Gartengerätesystem E 931

1. Weiterentwicklung des Trockenluftfilters (Zusatzausrüstung) für den E 931 zum Geräteträger A 01/A 02

Trockenluftfilter

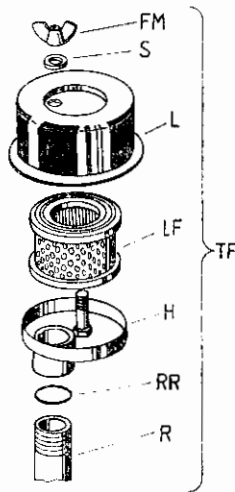
Ab 1.7.1988 wird eine neue Halterung für den Trockenluftfilter eingeführt. Dadurch wird eine einfache Montage und eine bessere Dichtheit bei der Verbindung Rohr-Hülse gewährleistet.

Bild-Nr. 59 wird in 1 Rundring 28 x 5 TGL 6365 WS 1.028 9907 91385 5 geändert und es entfällt Bild-Nr. 64

- Deckel vom Holm entfernen, dadurch wird das Eingangsrohr zur Luftfilteranlage zugänglich
- Rundring RR auf das Rohr R schieben
- Trockenluftfilter TF auf das Rohr R schrauben
- Tank wieder befestigen
